### Einführung

Im Oktober 2017 wurde die neue DIN 4900, „Filter- und Vollwandrohre aus Stahl für Brunnen“, veröffentlicht. Diese zweiteilige Norm behandelt Wickeldrahtfilter, Schlitzbrückenfilter und Vollwandrohre, die zuvor in den Normen DIN 4922 und DIN 4935 beschrieben wurden.

Bild 1: Ausführung nach neuer Norm

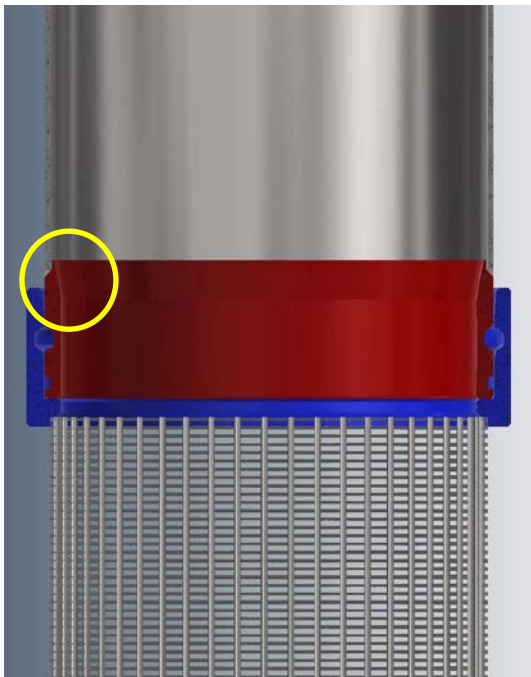
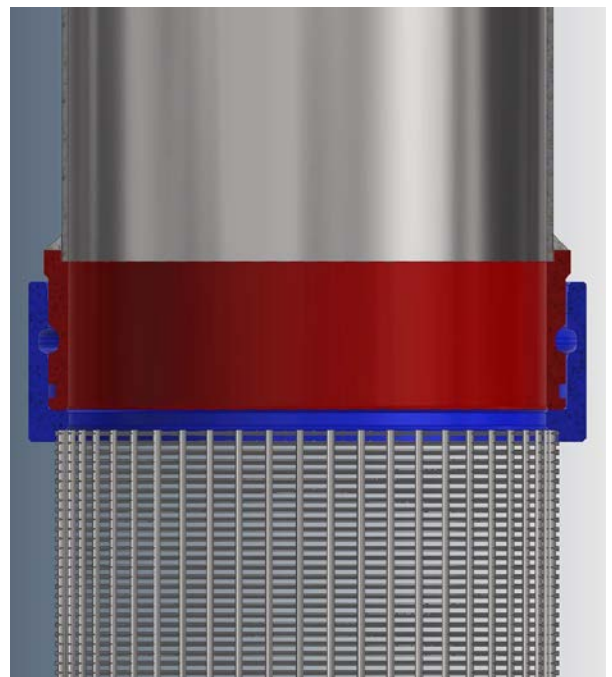
- Ab sofort erfolgen alle Angebote und Lieferungen nach der neuen DIN 4900.
- Da die alten Hebekappen und ggf. auch Abfangschellen nicht mehr passen, sollten Sie zu jeder Bestellung auch neues Einbauwerkzeug mieten oder kaufen.
- Die neue Norm sieht bei den Wickeldrahtfiltern insgesamt etwas kleinere Durchmesser vor, was zur Folge hat, dass die Innendurchmesser der Verbindungselemente, Muffen und Zapfen, ebenfalls angepasst werden mussten und somit im Innendurchmesser kleiner sind als die Vollwandrohre (siehe Bild 1).
- Die bisher gewohnte GWE Ausführung - mit durchgehend einheitlichem Innendurchmesser von Vollwandrohr, Rohrverbindung und Filterrohr - erhalten Sie auf Wunsch individuell gefertigt (siehe Bild 2).
